MAT. : Se pronuncia sobre el documento denominado *Informe Respuesta - Observaciones y Requerimientos Contenidos en Carta N°351/2014*, de Compañía Minera Nevada SpA, en relación al proceso de revisión de la RCA COREMA Atacama (Exenta) N°24/2006.

DE: DIRECTOR REGIONAL D.G.A. REGIÓN DE ATACAMA

**A : DIRECTOR REGIONAL SERVICIO DE EVALUACIÓN AMBIENTAL
REGIÓN DE ATACAMA**

FIGURA N° 1

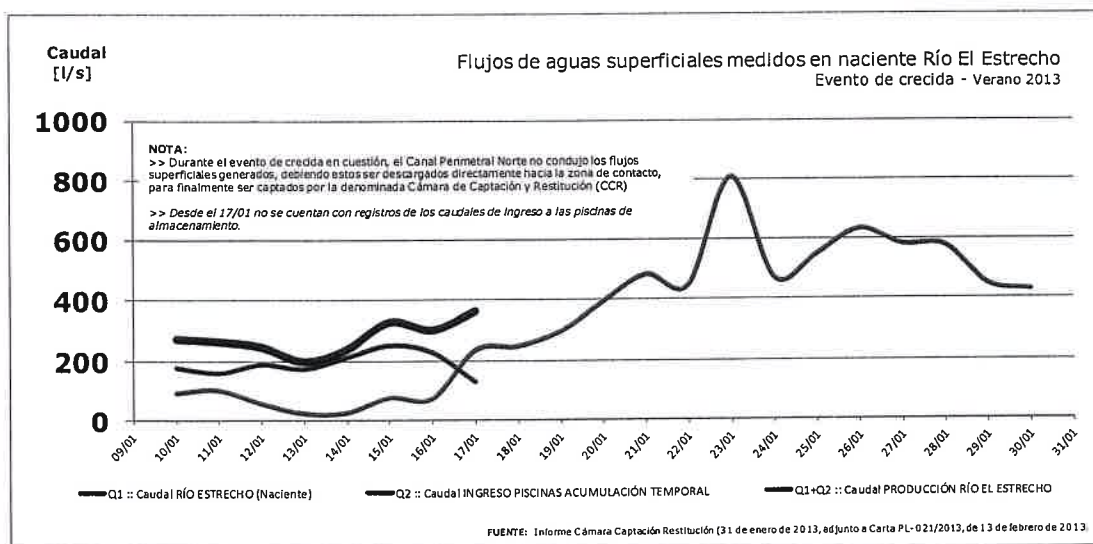
- Resulta oportuno mencionar los antecedentes que esta Dirección Regional dispone sobre el evento de crecida ocurrido durante el verano de 2013 en las nacientes del Río El Estrecho, incidente que motivo en su momento el inicio de un proceso sancionatorio por parte de la Superintendencia de Medio Ambiente (Expediente A-002-2013) en contra del Titular del proyecto denominado *Modificaciones Proyecto Pascua Lama*, los cuales se refieren al Anexo N°3, denominado *Informe Cámara Captación Restitución (31 de enero de 2013)*, acompañado por el mismo Titular en su Carta PL- 021/2013, de 13 de febrero de 2013. En dicho Informe, en la Tabla N°3, se presentan los flujos medidos en el Río El Estrecho en cabecera y aquellos reportados como ingreso a las piscinas de acumulación temporal de aguas de contacto durante el mes de enero de 2013, cuyos caudales responden en magnitud a valores bastante superiores a los mostrados en la Figura N°8.3 del Anexo N°9 del *Documento*, que muestra la serie de caudales observados y simulados asociada al denominado punto de monitoreo NE5, comprendido entre los años 1981 y 2009. Para mayor ilustración, a continuación se presenta la **FIGURA N°1** que muestra los caudales contenidos en la mencionada Tabla N°3.

Así entonces, en la **FIGURA N°1** anterior, se tiene que, atendido al evento de colapso del sistema de manejo de aguas del proyecto minero Pascua Lama, producto de la ocurrencia de un episodio de crecida durante el verano de 2013, en las nacientes del Río El Estrecho se produjeron pulsos de flujos de aguas superficiales que superaron sustancialmente los valores máximos mostrados en la serie de caudales simulada en la Figura N°8.3 del Anexo N°9, serie que ha sido utilizada por el Titular para desarrollar su modelación hidrológica presentada en esta instancia, y que en particular, ha sido utilizada como base para establecer los caudales máximos de agua naturales de contacto que esperan ser neutralizadas dentro del recinto minero. Por lo anterior, se pide complementar el modelo hidrológico. Más importante aún, se vuelve a enfatizar que, el Titular omite la predicción y evaluación ambiental del impacto que los mayores aprovechamientos de recurso hídrico situación agravada por la posibilidad de que dichas necesidades sean aún mayores que las informadas.
